改善箇所説明図

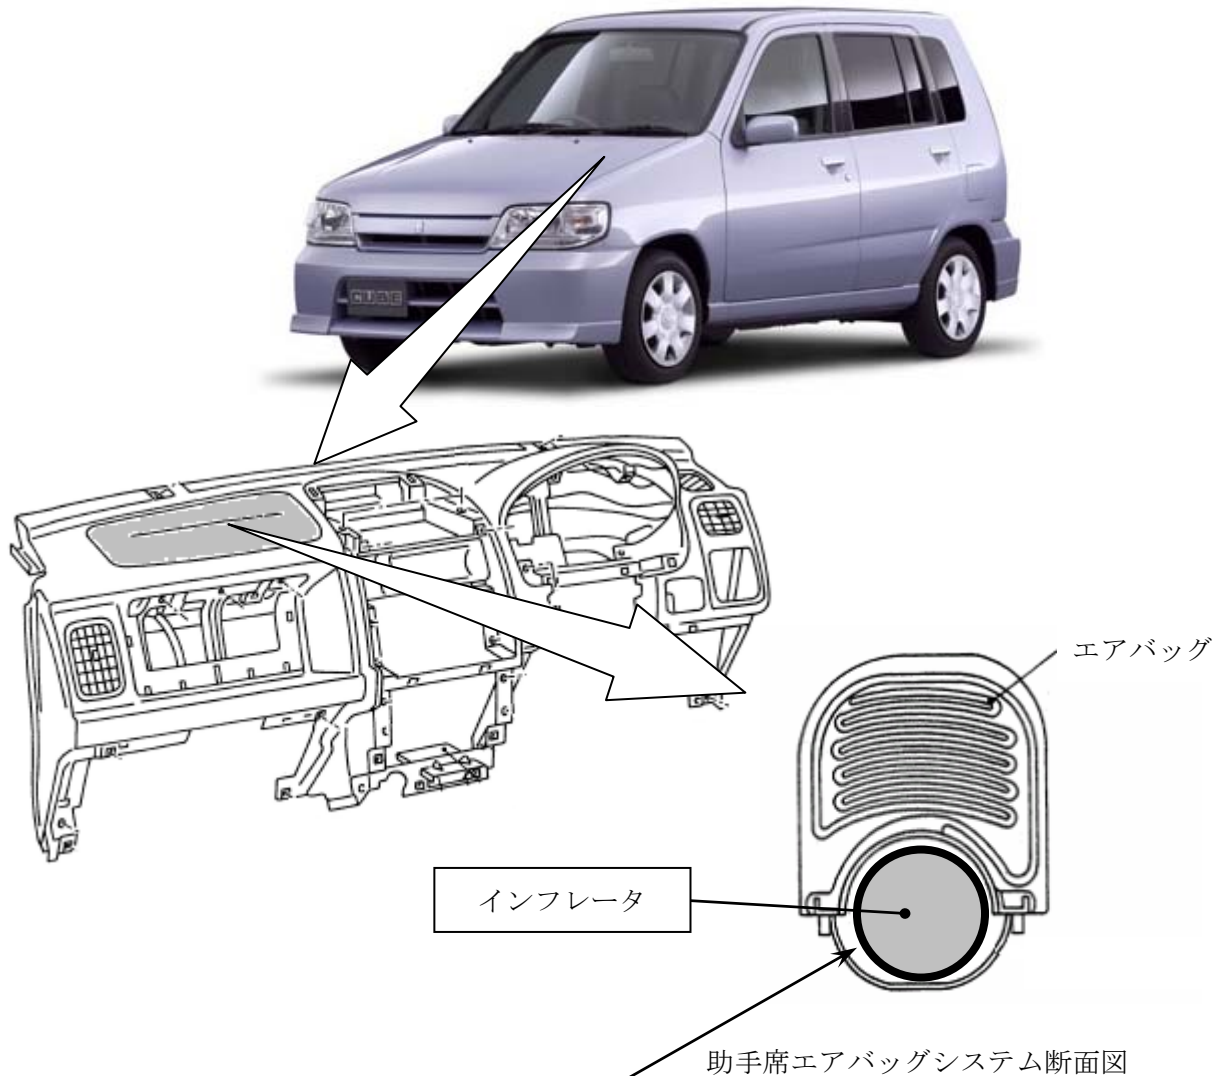
基準不適合発生箇所

助手席用エアバッグのインフレーター（膨張装置）において、ガス発生剤の成型工程が不適切又は成型後の吸湿防止措置が不適切なため、密度が不足したガス発生剤が組み込まれたものがある。そのため、エアバッグ展開時にインフレーター内圧が異常上昇し、インフレーター容器が破損して飛び散り、出火したり乗員が負傷するおそれがある。

改善の内容

全車両、当該インフレーターを良品に交換する。なお、改善措置用部品の準備に時間を要することから、部品が供給できるまでの暫定措置として、助手席用エアバッグの機能を停止するとともに、助手席サンバイザ部に当該エアバッグが作動しない旨の警告を表示する。

識別：銀色のシールをモデルナンバープレートの右横に貼り付ける。
